Strekking van het advies :

Project ontwikkeling projectgebied C

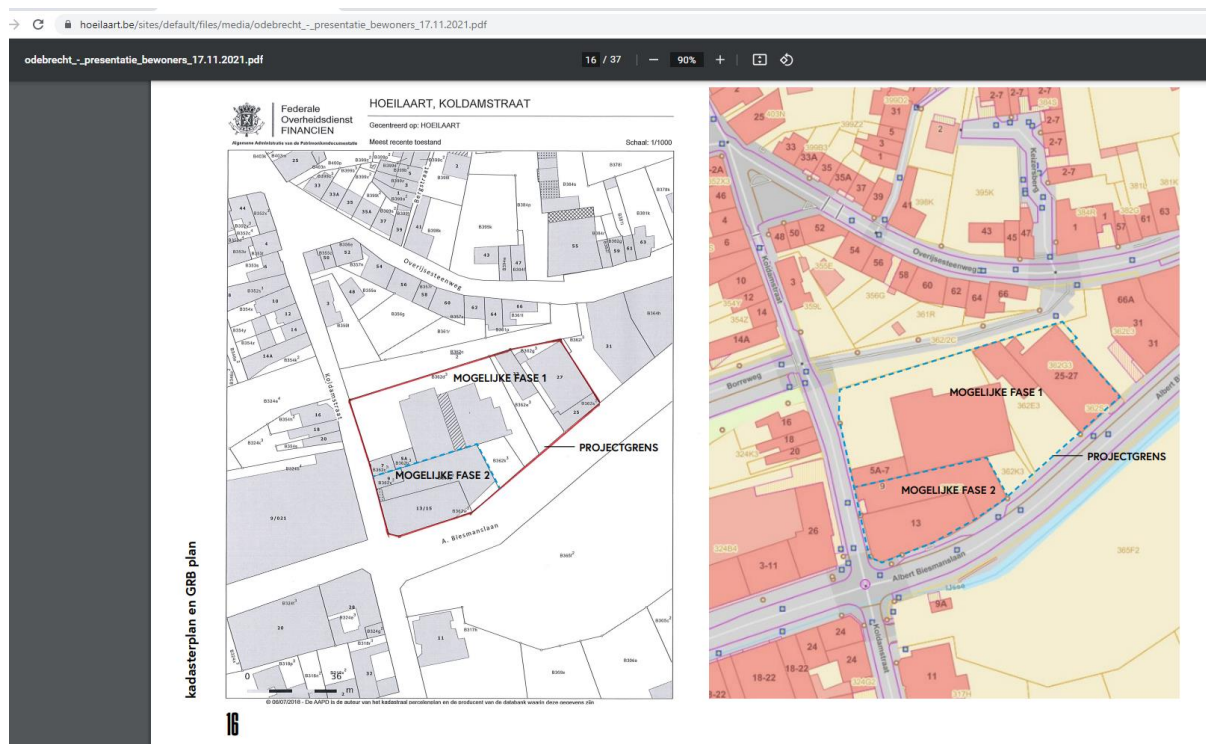
De bouwheer heeft tijdens de toelichting aan de GECORO d.d. 25 januari 2022 aangegeven geen eigenaar te zijn van alle percelen. Ca. 30% van de ontwikkeling is (nog) niet verworven. Noch op het inplantingsplan, noch in de motiveringsnota heeft de bouwheer aangegeven dat het project mogelijk in twee fasen verloopt. Dit is enigszins misleidend.

Deze fasering is wel terug te vinden in een slide van de [presentatie aan de bewoners](#) op 17 november 2021 zoals gepubliceerd op de website van de gemeente Hoeilaart.

De bouwheer geeft aan dat het project niet in zijn geheel kan ontwikkeld worden indien de huidige eigenaar het goed niet verkoopt. Een ontwikkelingsplan is derhalve noodzakelijk. Momenteel is het project immers opgevat als één aaneengesloten bouwblok. Bij niet-realiseren van het hoekgebouw blijft er een onafgewerkt gebouw staan. De kwaliteit van het project en van de omgeving is allerminst gegarandeerd.

Gelet op de huidige eigendomstoestand kan de GECORO niet anders dan concluderen dat het opzet van het project omwille van de mogelijke fasering en de onzekerheid hierrond niet voldoet aan de voorwaarde gesteld in artikel 5.1.1 van het RUP Kern.

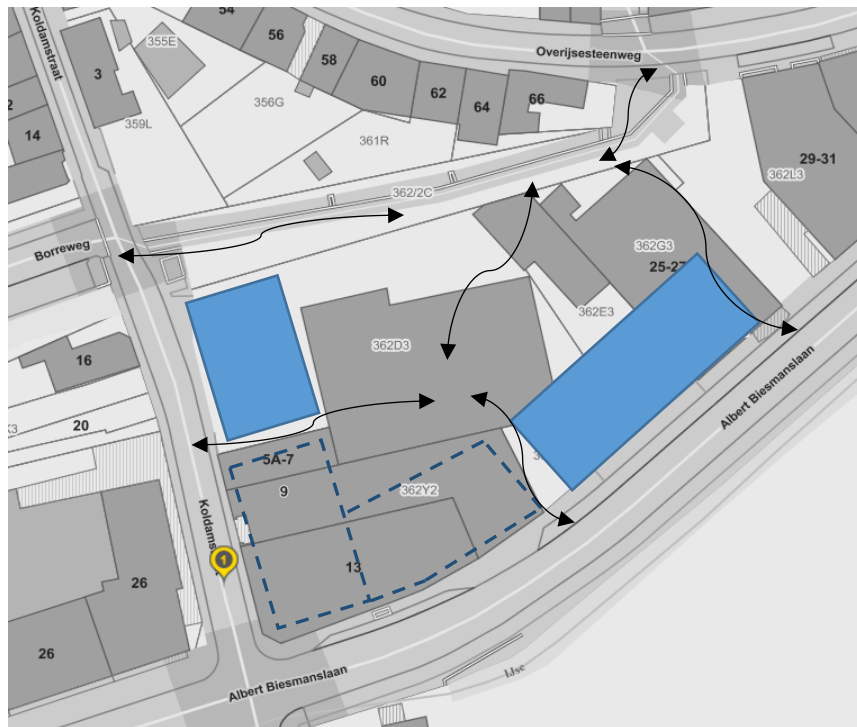
Een gefaseerde ontwikkeling waarbij de kwaliteit van het totaalproject en van de omgeving niet geschaad wordt, resulteert in huidige omstandigheden in gebouwen die afzonderlijk

van elkaar ingeplant worden. Ondergaande schets dient louter als toelichting van het principe van het ontwikkelingsplan:
